Objet : Loi modifiée du 15 mai 2018 relative à l'évaluation des incidences sur l'environnement (EIE)
Evaluation du projet « Parc éolien Oekostroum Eeschpelt Bärel » sur le territoire des
communes de Lac de la Haute-Sûre et de Winseler - Avis sur le rapport d'évaluation des
incidences sur l'environnement

« Parc éolien Oekostroum Eeschpelt-Bärel »

Avis spécifique du Ministère de l'Environnement, du Climat et de la Biodiversité sur le contenu du rapport d'évaluation des incidences sur l'environnement

Evaluation du projet « Parc éolien Oekostroum Eeschpelt Bärel » sur le territoire des communes du Lac de la Haute-Sûre et de Winseler – Avis concernant le rapport d'évaluation.

Figure 1: Extrait de la carte n° 13 "Ligne de raccordement" de janvier 2025. En rose, le tracé alternatif est indiqué, qui devrait servir de ligne de raccordement.

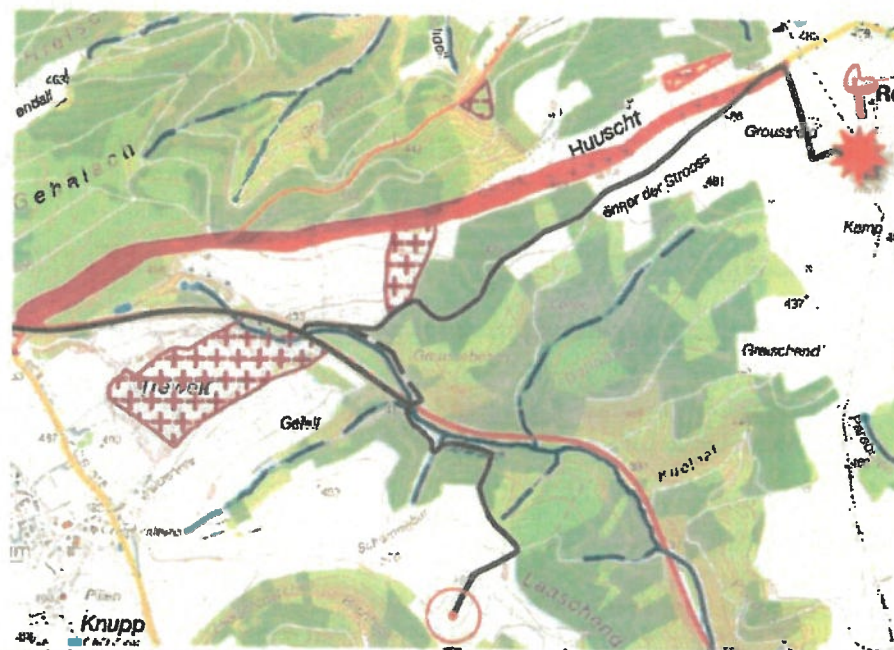
Afin d'éviter la fragmentation des forêts ayant pour conséquence la déstabilisation des peuplements forestiers, d'éviter autant que possible la destruction, la réduction ou la détérioration des biotopes, des habitats et des habitats d'espèces, de préserver les sols des dégâts éventuels causés par le passage d'engins lourds lors de la réalisation des raccordements et du transport des matériaux vers les sites prévus, et de minimiser l'impact potentiel sur la faune sauvage, le requérant devrait être tenu de planifier les tracés des raccordements à travers des routes et des chemins existants. Or, le projet prévoit que la

section du raccordement entre Schumannseck et Roullingen traverse la forêt, alors qu'une alternative le long du CR138 (figure 1) existe.

Figure 2: Extrait de la carte n° 13 "Ligne de raccordement" de janvier 2025. Situation des biotopes, marqués en vert.

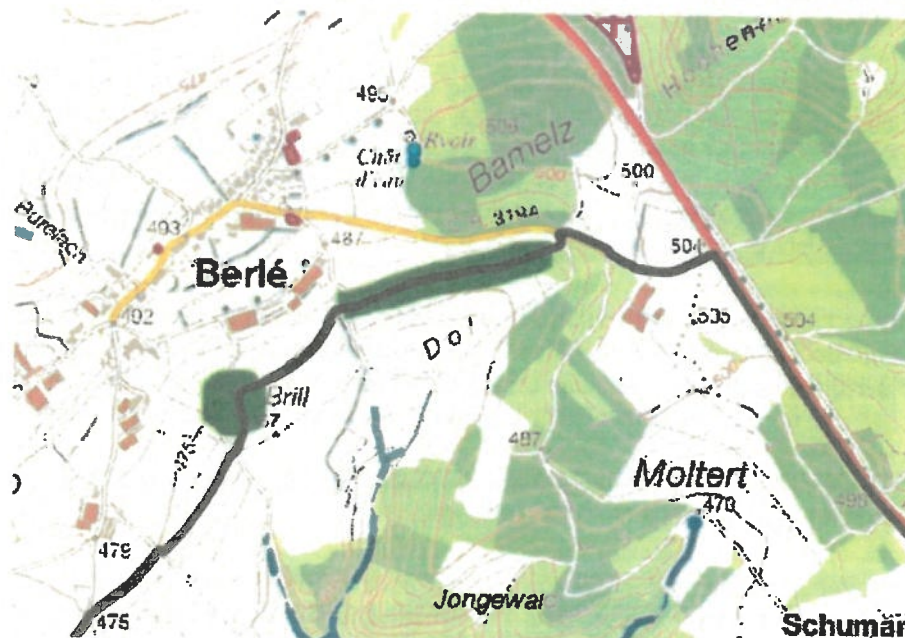
De même le tracé de la ligne de raccordement près de Berlé prévoit de traverser des biotopes (BK 17, BK 18 et BK 19), qui sont indiqués en vert sur la figure 2. Afin de minimiser l'impact sur l'environnement, un tracé alternatif par les routes et chemins existants devrait être imposé au requérant.

Figure 3: Extrait de la carte n° 13 "Ligne de raccordement" de janvier 2025. Situation des biotope (marqués en vert) et forêt (marqué en orange).

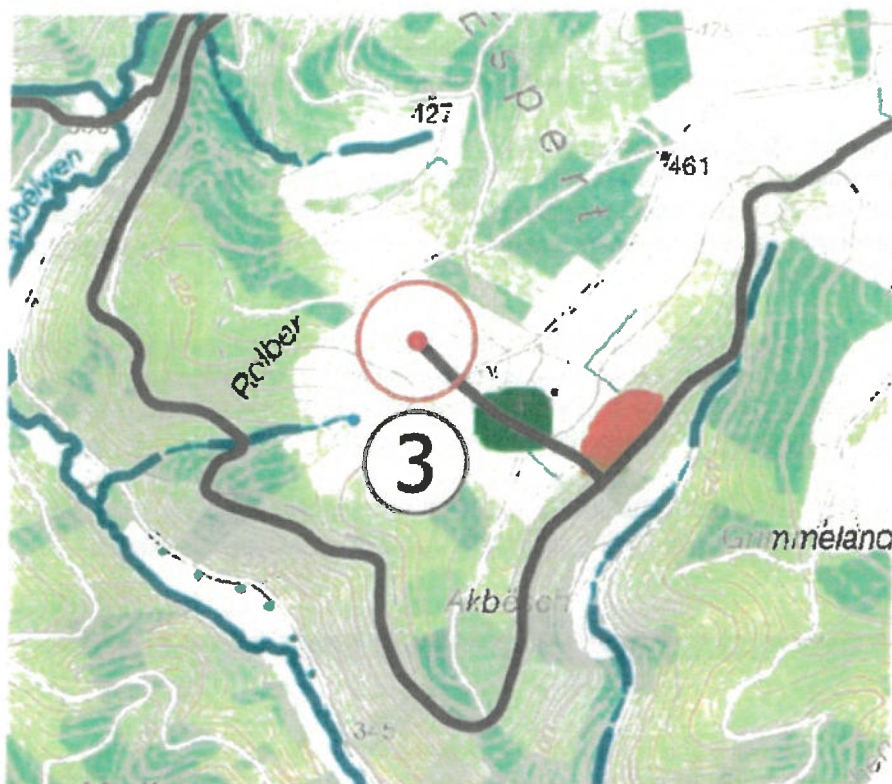
Le raccordement de la troisième éolienne nécessiterait également le creusement d'une tranche en forêt et à travers des biotopes de type BK17 (figure 3).

Figure 4: Extrait de la carte n° 13 "Ligne de raccordement" de janvier 2025. Situation des forêts (orange) et traverse du ruisseau (rose).

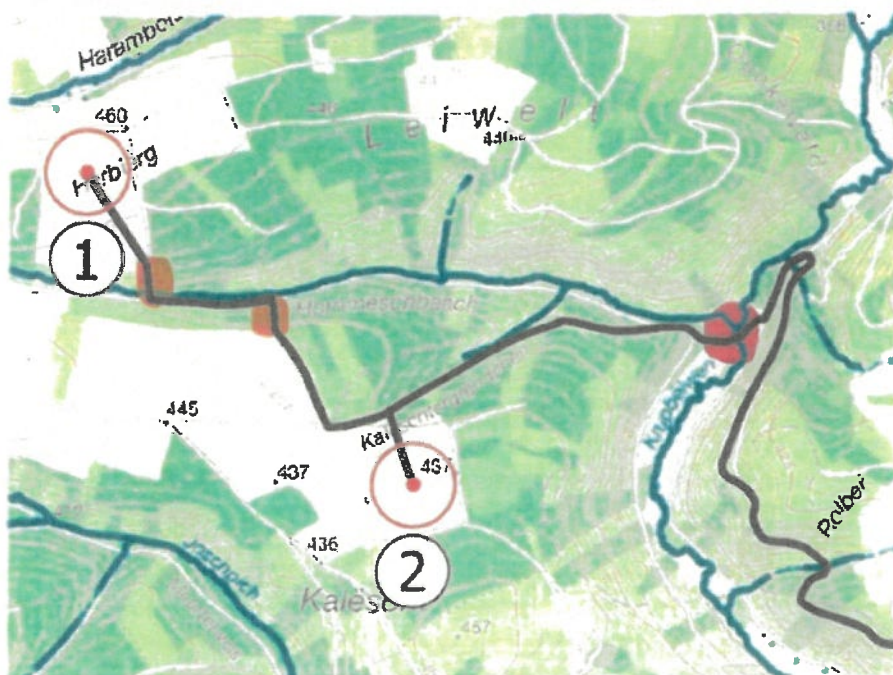
Entre la deuxième et la troisième éolienne, la ligne de raccordement traverserait un ruisseau (BK12). De plus, pour atteindre la première éolienne, les forêts seraient traversées à deux reprises, ce qui entraînerait certainement des abattages d'arbres, voire le défrichement de la forêt.
